Oggetto: Elettrodotti interferenti.

Istanza del 02.10.2025 acquista con prot. AdSPMAS n. 19983 da parte della Società **Veneto Acque S.p.A.** per l'autorizzazione all'esecuzione di opere dei privati in porto ai sensi dell'art. 5 comma 5-bis della Legge n. 84/1994 e ss.mm.ii.

Invito a partecipare, ai sensi dell'art. 14-bis della legge 7 agosto 1990, n. 241 e ss.mm.ii., alla conferenza di servizi semplificata e in modalità asincrona per l'autorizzazione ex art. 5 comma 5-bis L. n. 84/1994 e ss.mm.ii. relativa al progetto di "Nuovo accesso da via dell'Elettronica Discarica Moranzani – 1^a stralcio parco lineare – ricalibratura fosso Moranzani" - Porto Marghera (VE).

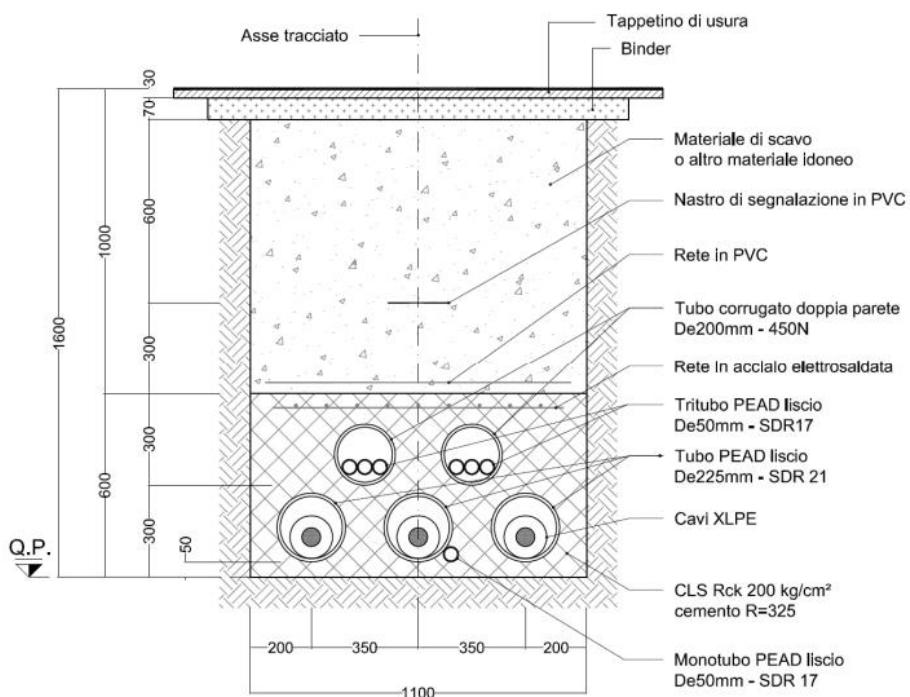
- il progetto esecutivo dovrà essere condiviso;
- l'esecuzione delle opere civili di posa delle tubiere, con relative opere di protezione, atte ad ospitare le due terne di cavi 220 kV autorizzate con Decreto N. 239/EL-446/337/202 dovrà essere eseguita secondo la sezione prevista dalla nostra unificazione e riportata qui di seguito a titolo indicativo per una singola terna, precisando che la finitura può variare in base alle necessità/tipologia di terreno e che variazioni della profondità di posa o di distanza tra i tubi atti ad ospitare i cavi AT di energia dovranno essere opportunamente concordate:

NOTA: le tubazioni rappresentate in figura sono utilizzabili per cavi con diametro esterno fino a 135 mm. Per cavi AT con diametro superiore si dovranno impiegare tubazioni PEAD con diametro esterno 250 mm (idonea a contenere cavi con diametro esterno fino a 150 mm).
